DODATEK č. 2 ke SMLOUVĚ O DÍLO

„Rekonstrukce systému vytápění nebytových prostor a výměna výkladců v nebytových prostorech v bytovém domě náměstí Svobody 728/1“

7. Tento Dodatek obsahuje následující přílohy:
Změnové listy č. 2 až č. 28.

Předmět ZL: Kastlíky nad výkladci - obřadní síň

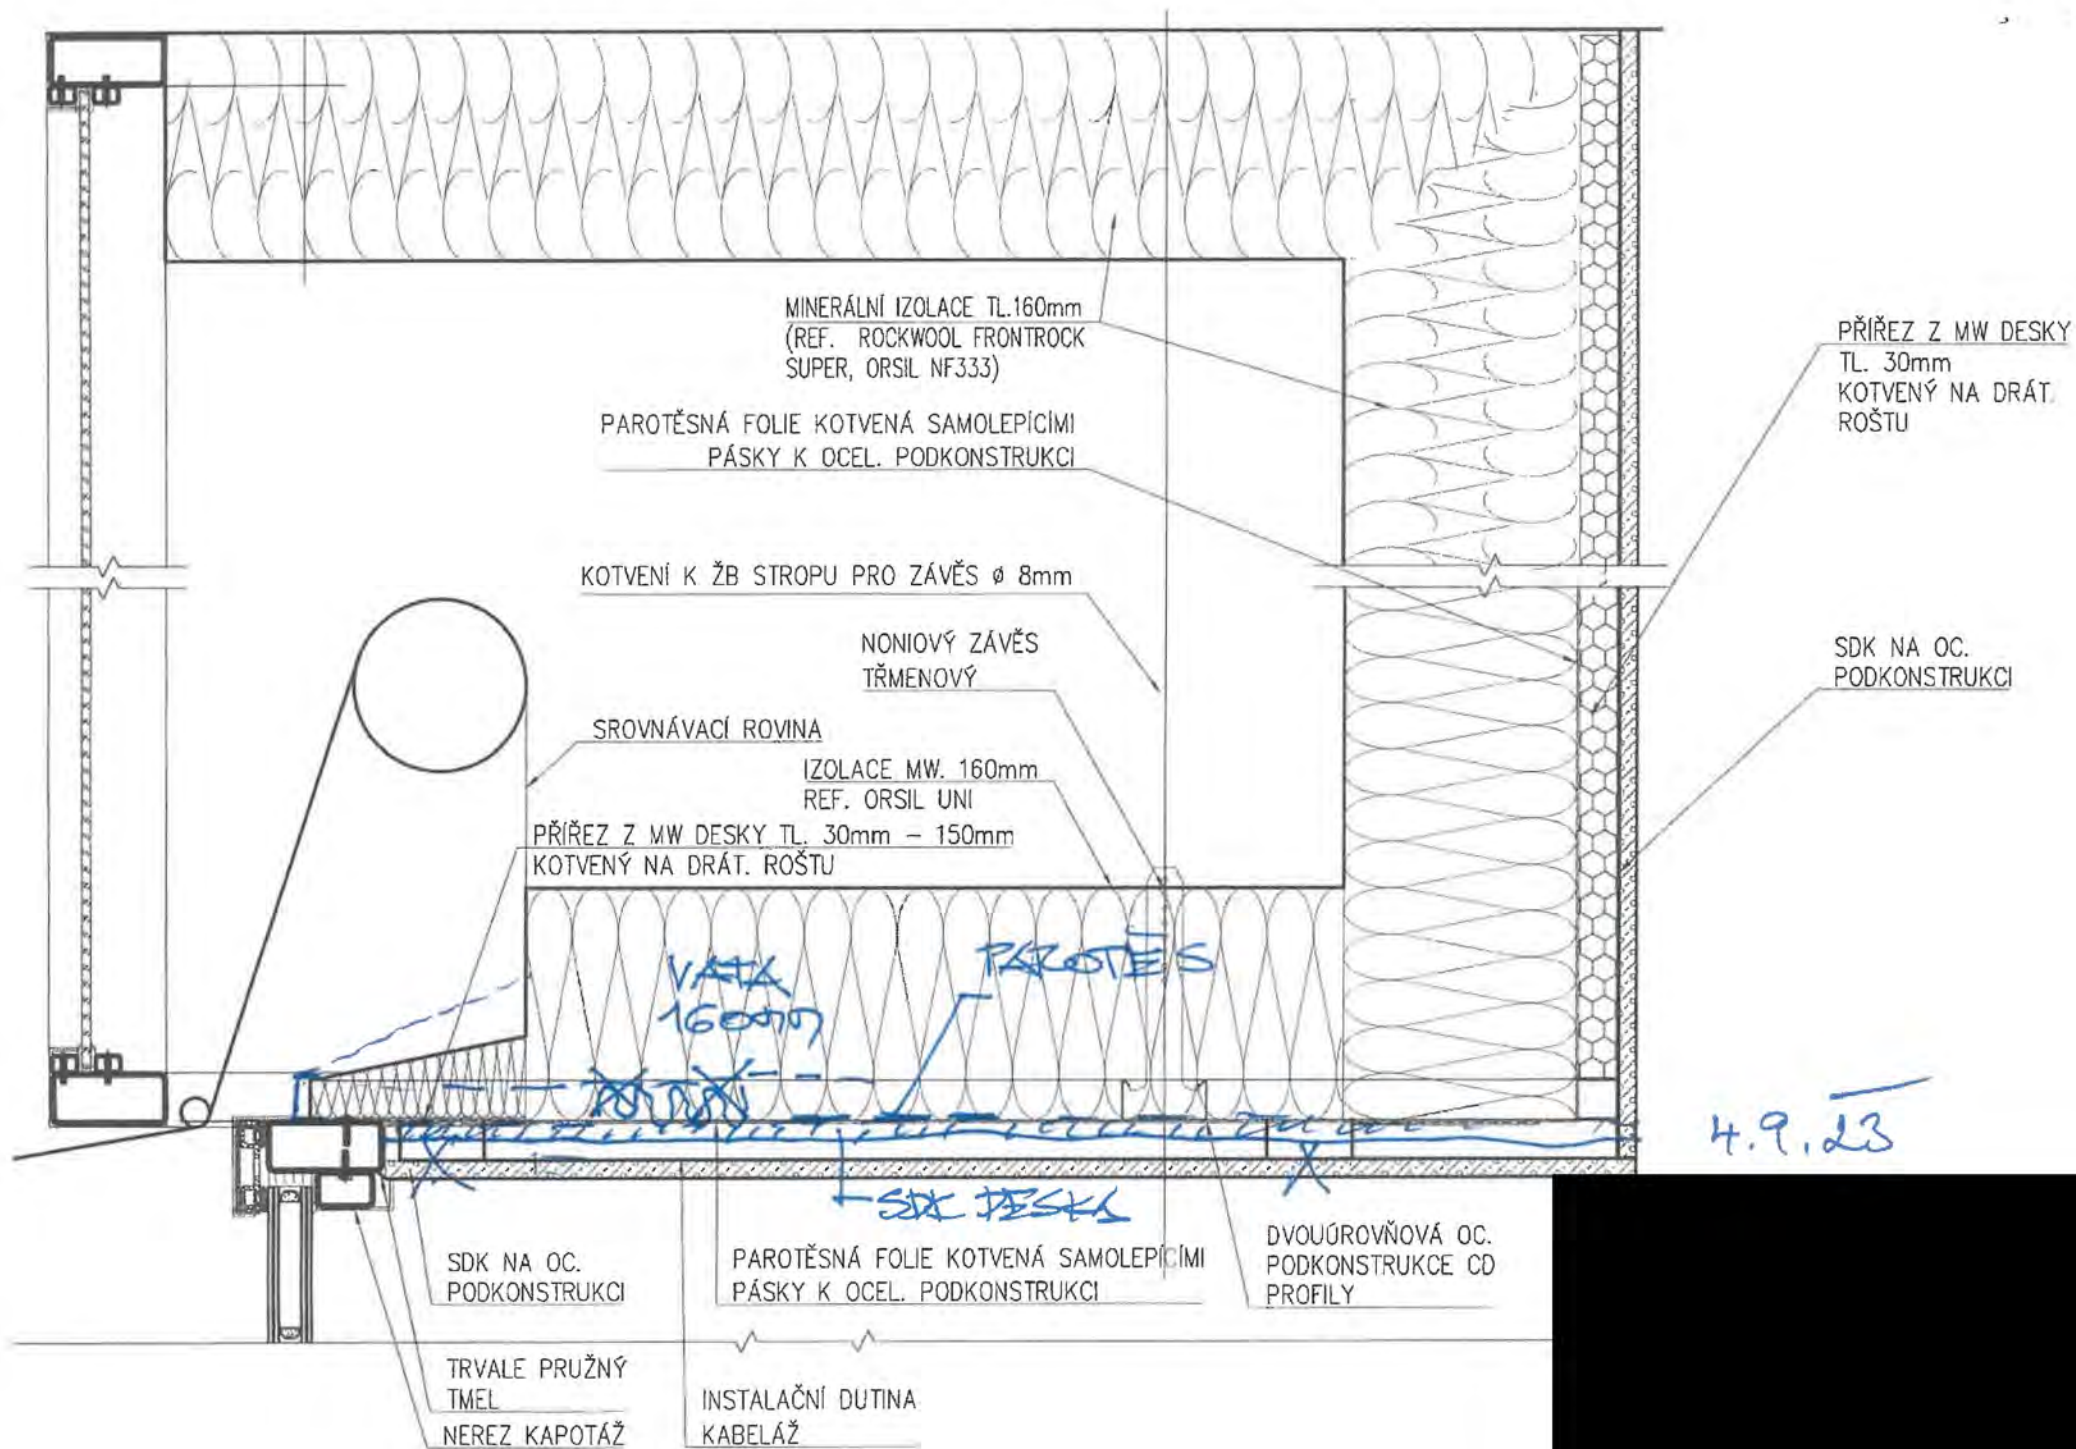
Na základě zjištěné skutečnosti a upřesnění projektanta došlo k úpravě detailu zateplení kastlíku nad výkladci, doplnění chybějícího tepel. izolantu na žlb konstrukci stropu 1.NP (byty) a demontáží a zpětné montáži SDK podhledu z důvodu přístupu k markýzám. Tento ZL pro přehlednost odečítá veškerou izolaci a SDK kce pro celou stavbu a přičítá skutečnost pouze v obřadní síni. Tento ZL neřeší malby. Ostatní nájemní prostory budou řešeny dalším ZL.

SCHEMA SVAŘENCE

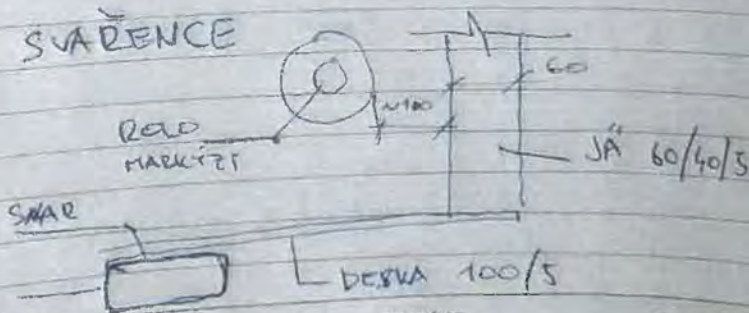
DOPATEČNĚ DOPILMT DO STŘEDU POLE MEZI STAV. SLUPKY SVAŘENEC. ZAJIŠTUJÍCÍ JEHO TUHOST VE VODP ROVMĚN SMĚRU KOLMO NA VÝKLADCE. NA HORNÍ LÍCE STÁVAJÍCÍHO PROFILU BUDE NAVÁDĚN PLOCHÝ PAS 5x100. NA JEHO VĚNÍM KONEC PŘESAHUJÍCÍ DO INTERIÉRU BUDE NAVÁDĚN SVISLÝ OC. PROFIL JÁČKL 60/40/3. NA HORNÍ KONEC PROFILU BUDE NAVÁDĚNA KOTVENÍ DESKA S PASU 100/5. DESKA BUDE KOTVENA 4 CHEM KOTVAMI M8, UPRNUTA DO SPODNÍHO LÍCE STROPNÍ DESKY. V MÍSTECH S JIŽ INSTALOVANOU TEPELNŮU IZOLACÍ BUDE IZOLACE PRO DÍŽNUTA A OSASEMÍ PRVKU NAVRÁCENA.
